1 Lieux générateurs de déplacements

1-1 Mairie et Eglise de Saint Martin

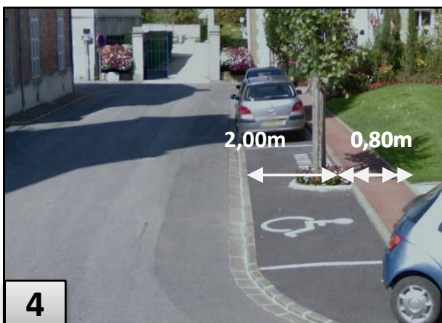
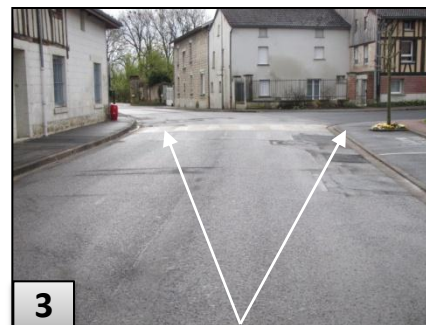
1
Absence de garde corps (rupture de niveau de plus de 0.51m).
Absence de main courante côté mur.
Les mains courantes existantes ne dépassent pas les première et dernière marches.

2
Le ressaut du trottoir est supérieur à 2 cm
Le ressaut du trottoir est supérieur à 2 cm.
Absence de bande d'éveil de vigilance
Absence de bande d'éveil de vigilance .
de continuité de marquage sur la chaussée.
Possibilité de stationnement devant le passage piéton

4
Stationnement PMR hors norme 2m*4,60m au lieu de 3.30. Absence de signalisation verticale conforme B6d +M6h

5
Trottoir de faible largeur. Les vasques gênent les déplacements.
Absence de dispositif contrastant sur la 1ère et dernière marche.
Mains courantes non conformes à la réglementation.

La place de la mairie est au centre de lieux générateurs de déplacement (mairie, église, salle des fêtes, cimetière).

Certains aménagements ne sont pas normalisés, principalement les passages piétons (**photos 2 et 3**) et le stationnement PMR (**photo 4**).

Réaménagement des passages piétons pour accéder à la place centrale .

Aménager un stationnement PMR normalisé avec continuité des déplacements vers les principaux sites.

Déplacer le mobilier urbain gênant ou inutile.

1-3 Maison des jeunes et parking

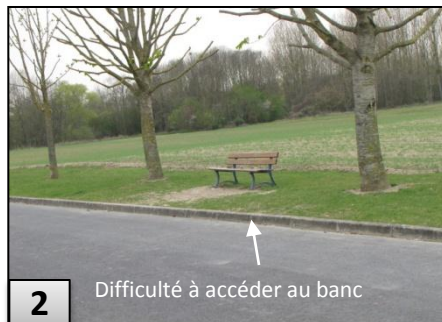
Vue depuis le chemin des Sports

Difficulté à accéder au banc

Vue vers le chemin des Sports. Ressaut important.

Accès à la maison des jeunes conforme sans marches ni ressauts. Accès au terrain de cross difficilement accessible.

Pas de signalétique verticale pour les places de stationnement PMR (**Photo 8**).

Surbaissée les bordure en fin de trottoir (**Photo 3**) et **au droit du banc (Photo 2)**.

Déplacer le banc (**Photo 2**) et suppression du ressaut (**Photo 3**).

Mise au norme de la signalétique

1-4 Salle des fêtes – Parc – Monument aux Morts

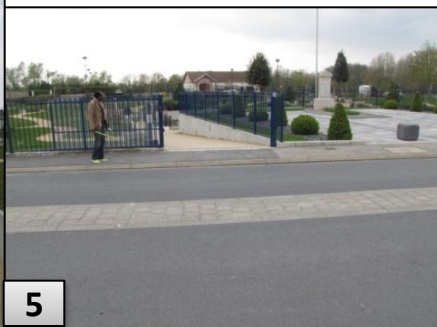
1
Ressauts au droit du passages piéton supérieur à 2 cm.
Absence de bande d'éveil de vigilance.
Absence de marquage conforme.

Accès à la salle des fêtes conforme sans marches ni ressauts.

Accès au parc et au monument aux morts conforme sans marches ni ressauts.

Pas de place PMR à proximité.

Passages piétons non normalisés, (**photo 1**)

Pas assez de contraste visuel des mobiliers urbains.

Réaménagement des passages piétons devant la salle des fêtes au droit de l'arrêt Bus (**voir page 15**).

Réflexion d'aménagement d'une place PMR à proximité immédiate et pallier de repos à l'entrée du parc.

1-6 Salle culturelle – Route de Louvois

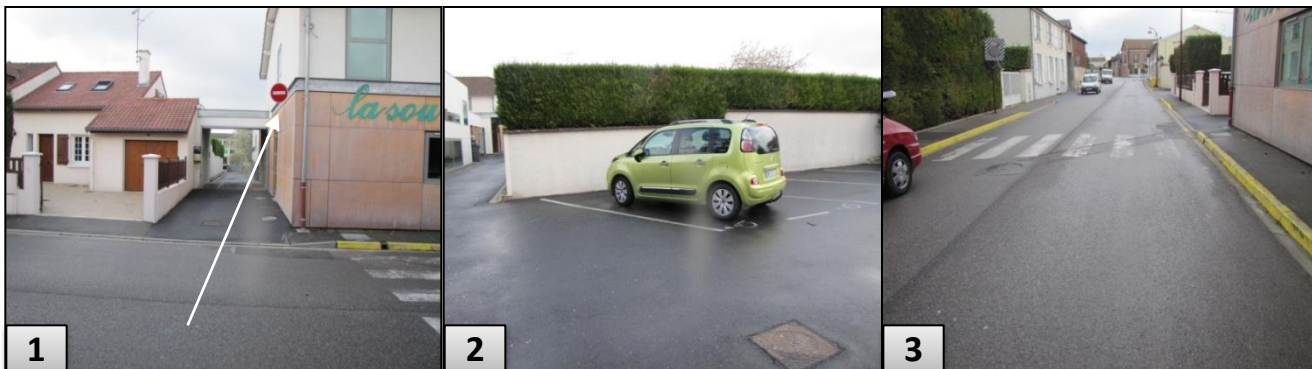
1
Passage de la rue (Route de Louvois) au parking de la salle culturelle
Trottoir avec passages ponctuels inférieurs à 0,90 m et trottoir inférieur à 1,20m

2
Ressauts importants à la fin du trottoir pour accéder au parking de la salle et mobiliers urbains non réglementaires.

3
Place de stationnement handicapé matérialisée au pied de la rampe d'accès à la salle. Absence de signalisation verticale

L'accès de la route de Louvois au parking de la salle est inadapté. Il oblige les personnes à mobilité réduite à se déplacer sur la partie voirie avec une visibilité limitée liée à la configuration. L'accès du parking à la salle est aux normes.

Réaménagement du trottoir. Avec suppression des ressauts (**photo 2**) et élargissement (**photo 1**). Mise en place d'une interdiction de stationnement dans le passage (signalisation verticale et horizontale).

Mise en place de signalétique verticale conforme B6d +M6h (**photo 3**).

1-7 Garderie « La Souris verte »

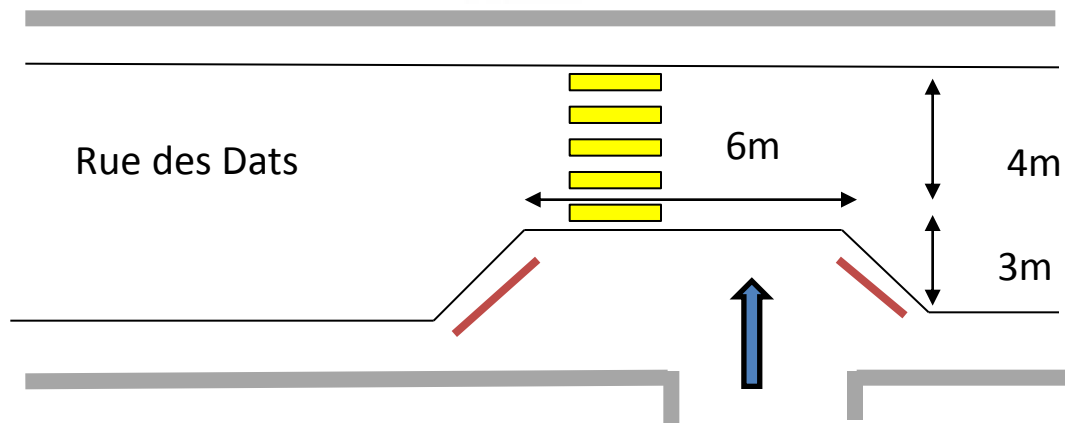
1
Signalisation mal placée et peu visible.
Risques de contre sens.

2
Place de stationnement PMR sur parking à l'arrière de la garderie
Mise en place de signalétique verticale conforme B6d +M6h

3
Passage piéton au droit de l'entrée de la garderie.
Absence de bande d'éveil de vigilance.
Ressauts importants
Trottoir de faible largeur

Pas de visibilité en sortie du parking sur le trottoir (risque de collision avec piéton).

Largeur de trottoir très faible avec présence de jeunes enfants (**photo 3**).

Passages piétons non normalisés avec ressauts (**photo 3**).

Aménagement de sécurité devant la garderie avec aménagement du type écluse avec passage piéton sécurisé et ralentissement de la vitesse de circulation.

Il doit mettre en valeur le sens de circulation unique et sécuriser les piétons sur le trottoir au droit du passage piéton.

1-8 Groupe scolaire - Stade municipal - Salle de tennis

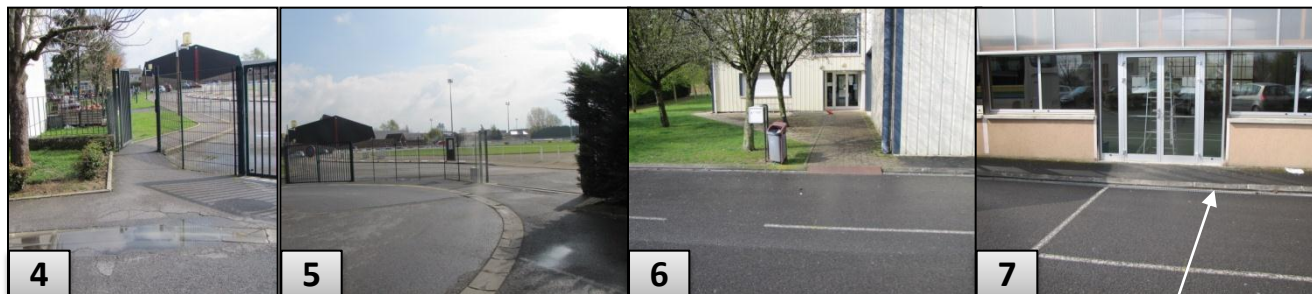
Passage piéton au droit de l'entrée de l'école. Absence de bande d'éveil de vigilance.

Accès au groupe scolaire accessibles sans marches ni ressauts (**photos 1 et 2**).

Accès au stade municipal et à la salle de tennis accessibles sans marches ni ressauts (**photos 4 à 7**).

Pas de place PMR à proximité.

Problèmes de stationnement sur trottoirs aux heures de sortie de l'école.

Aménagement d'une ou de deux places PMR sur le Parking actuel. Il est préconisé de les placer au plus proche de l'accès principal.

2-2 Pharmacie Dentiste – Route de Louvois

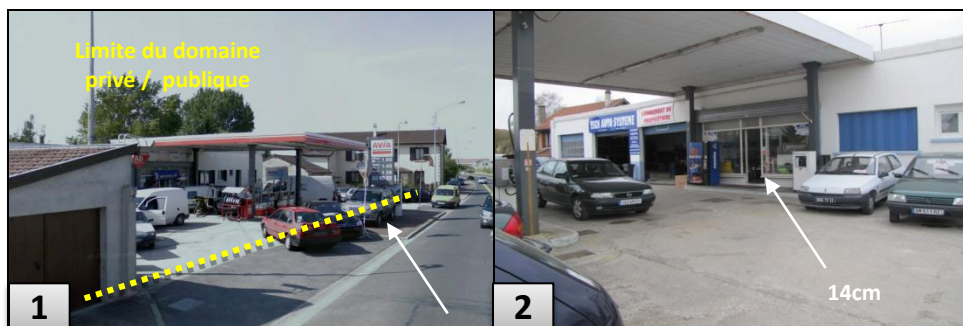
Place de parking PMR sur le parking privé. Absence de signalétique verticale conforme B6d +M6h.

Mise en place de signalétique verticale conforme B6d +M6h
